改善箇所説明図 ②

基準不適合発生箇所

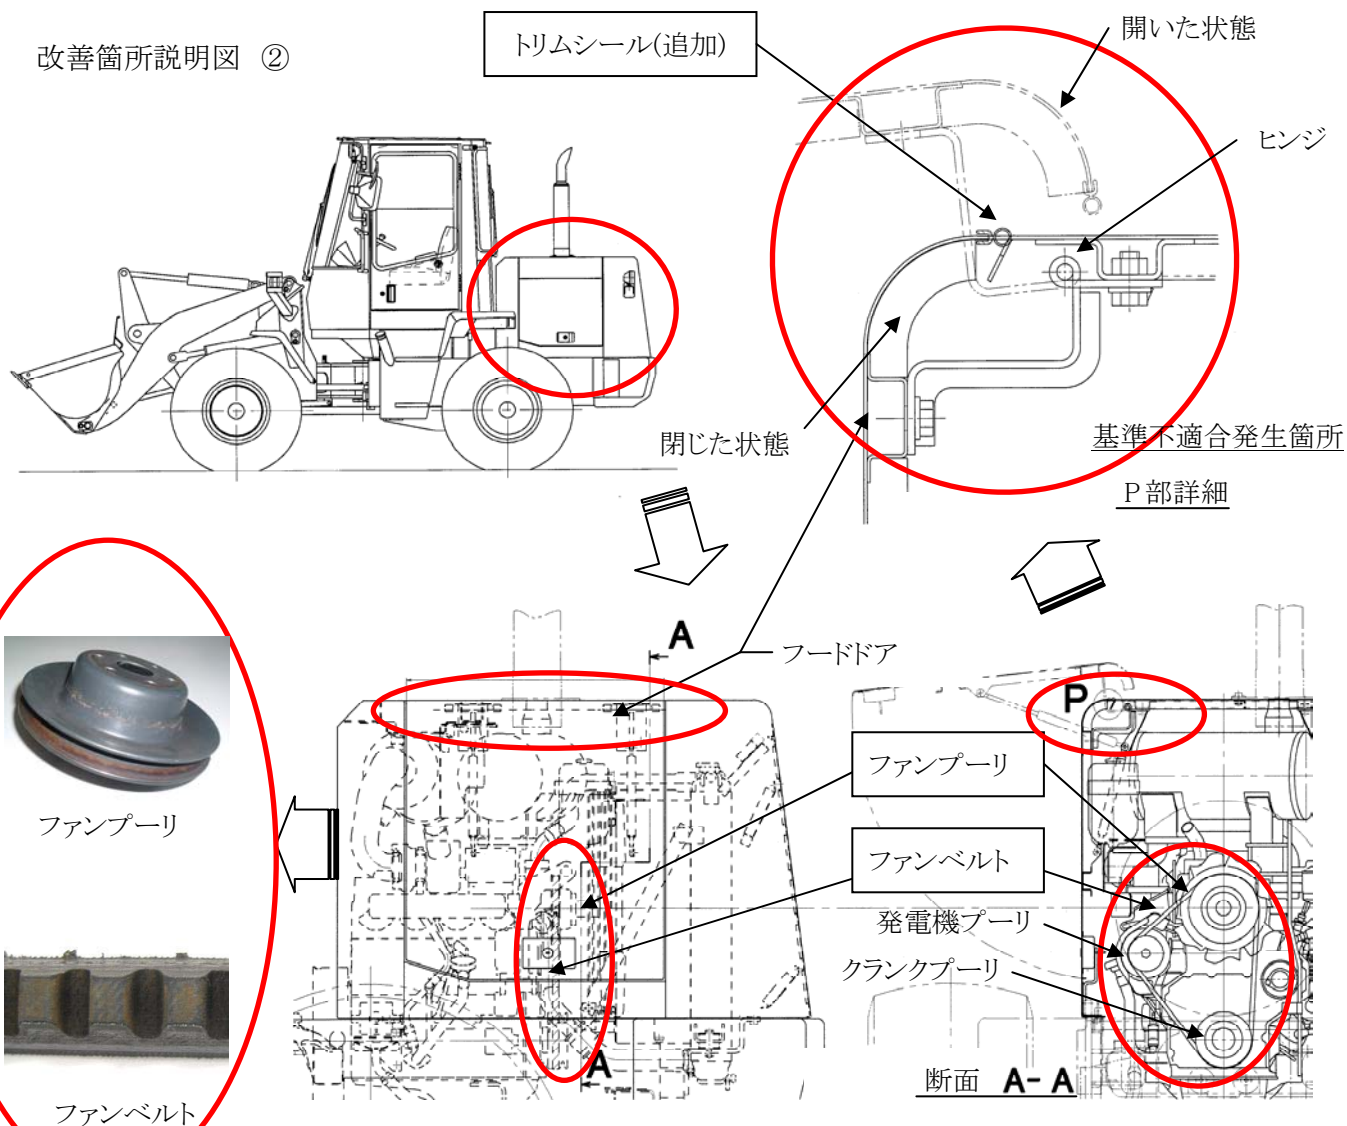
原動機の冷却ファンプーリにおいて、防錆処理が不適切なため、原動機室内に雨水等が浸入した場合に、当該プーリが早期に錆びることがある。そのため、そのままの状態で使用を続けると、ファンベルトが摩耗して緩み、補機類が駆動されず充電不良となり、最悪の場合、原動機が停止し、再始動できなくなるおそれがある。

改善措置の内容：全車両、原動機室のフードドアに防水用トリムシールを追加し、ファンプーリを対策品と交換し、ファンベルトを新品に交換する。

識別：ファンプーリの側面に白色ペイントを塗布し識別する。
